Carta delle operazioni con evidenziazione delle aree prive di attività

ALLEGATO 1

- Area del rilievo geofisico 3D "Santa Croce"
- Ubicazione indicativa della posizione dei pozzetti di scoppio come sollecitato dal punto 2 e punto 12 della richiesta di integrazioni della Commissione VIA. Le possibili variazioni possono dipendere da:

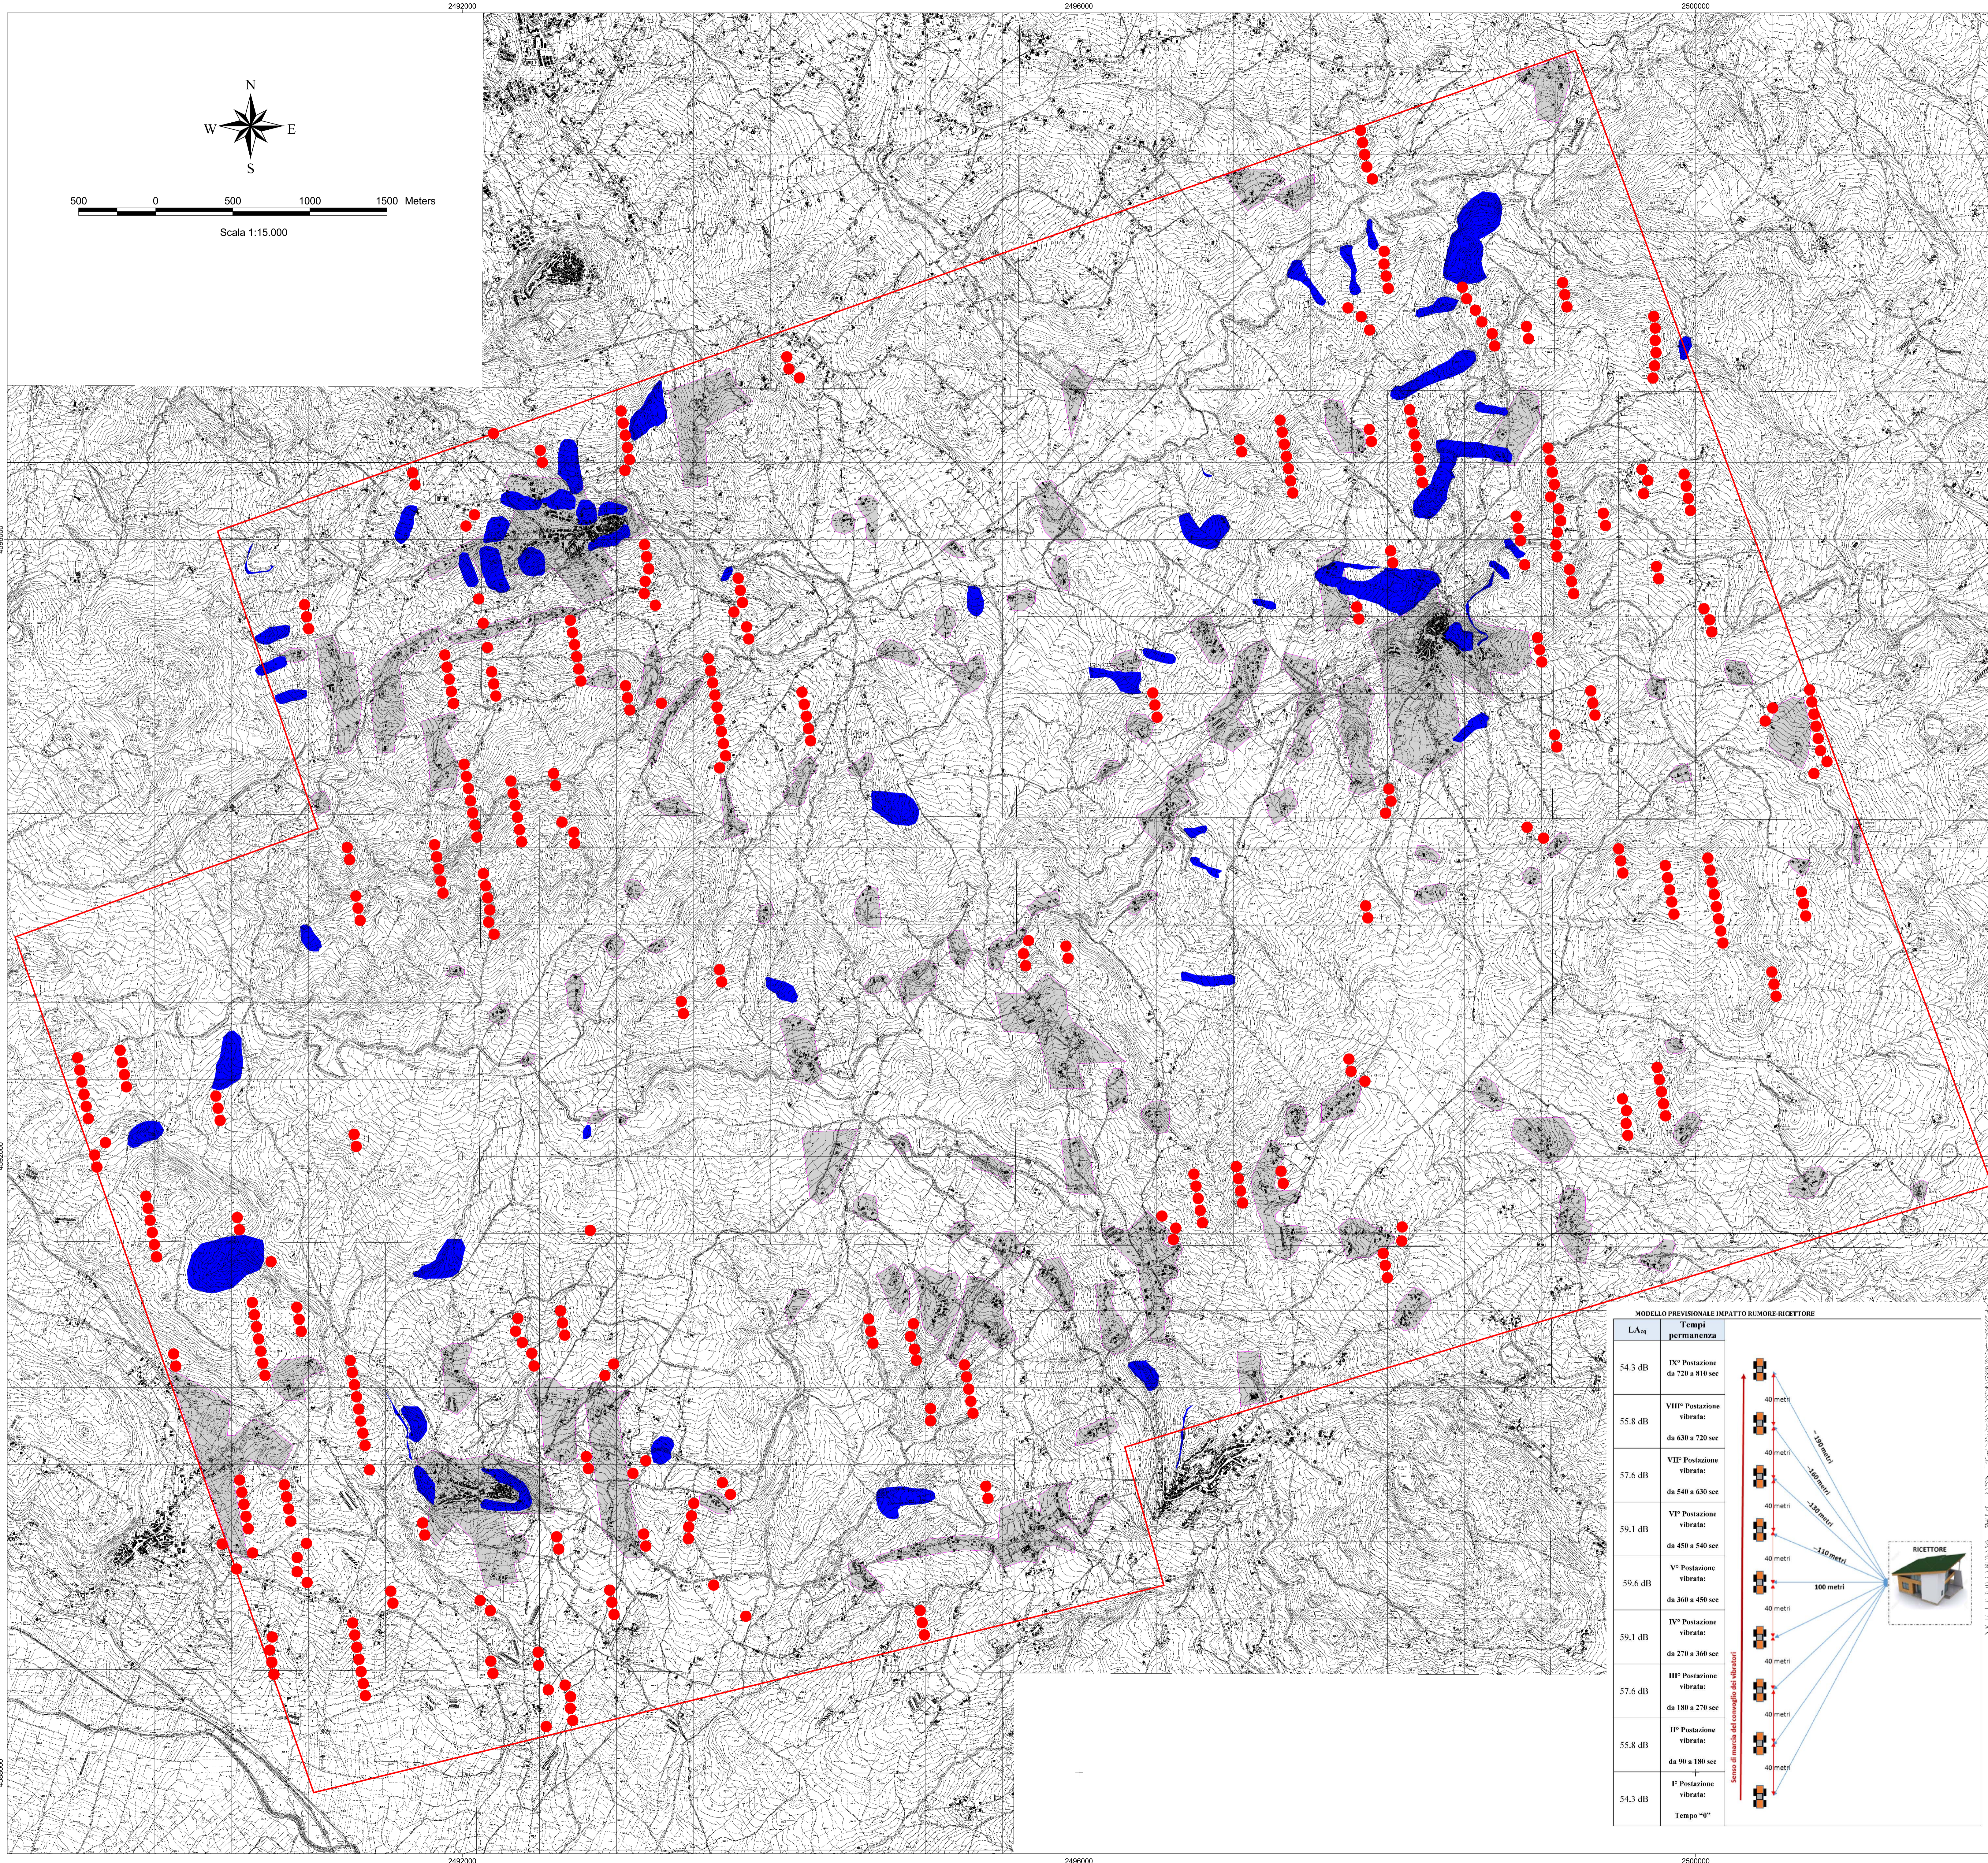
- Tutti gli eventuali cambiamenti saranno comunicati e concordati con le amministrazioni territoriali competenti come sollecitato dal punto 4.c della richiesta di integrazioni pervenuta dalla commissione VIA.

- Aree in frana: in queste aree non saranno realizzate operazioni di energizzazione (Vibroseis o pozzetti)
- Zone maggiormente urbanizzate: in queste aree non saranno realizzate operazioni di energizzazione (Vibroseis o pozzetti).

1- tutte le operazioni di energizzazione effettuate sia con vibroseis che con pozzetti manterranno una distanza di sicurezza pari a 100 m da tutte le infrastrutture presenti sul territorio. Tale distanza di sicurezza è stata valutata misurando a varie distanze sia il rumore che le vibrazioni tramite prove realizzate ad hoc su terreni dalle caratteristiche del tutto simili a quelli che si troveranno presso l'area del rilievo applicando grandi margini di sicurezza. Per i dettagli si rimanda all'allegato 2.

2- su tutto il resto della superficie interessata dal rilievo sismico 3D Santa Croce si utilizzeranno solamente Vibroseis che percorreranno la viabilità esistente con soste di durata massima di 10-15 min ogni 200-300 m. Non è prevista l'apertura di nuove piste. Il 90% del rilievo sarà effettuato con Vibroseis. Per i dettagli si rimanda alla risposta della società Irminio alla richiesta di integrazioni della commissione V.I.A. ai punti 1, 2, 3 e 4.

3- La società inoltre afferma di accettare tutte le prescrizioni riportate al punto 4 della richiesta di integrazioni della commissione VIA che si riportano di seguito:
